威海热电2×66万千瓦热电联产项目配套热网优化升级 改扩建工程施工总承包疑问答复函

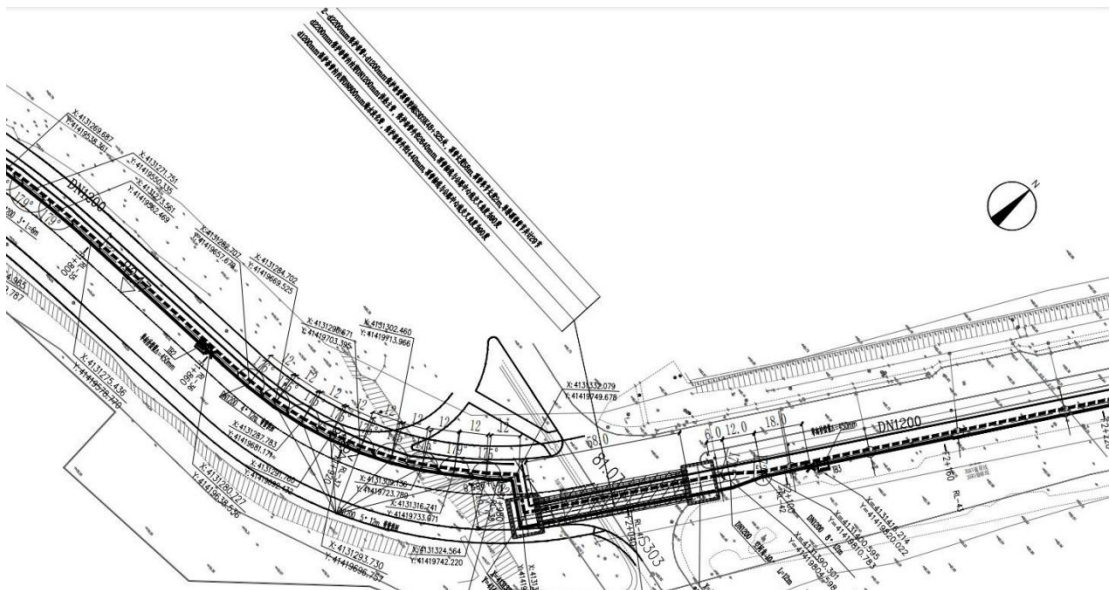
1. 问题所在位置：设计二标段、设计三标段热力与岩土专业

疑问项：桩号体系不统一：二标段热力 B 桩号、三标段热力 C 桩号+CC0 分支桩号、岩土支护参数表里程（二标段 1+710~5+875、三标段 1+668~1+762.6，疑为 B/C 省略前缀）、结构抗浮水位表 G/F/E 桩号并存，缺桩号换算对照。

答复：设计图纸桩号按照设计图纸标注执行，岩土支护参数表里程确实缺少前缀，结构抗浮水位表桩号是地勘资料的桩号，根据地勘平面图与设计图对照自行换算。
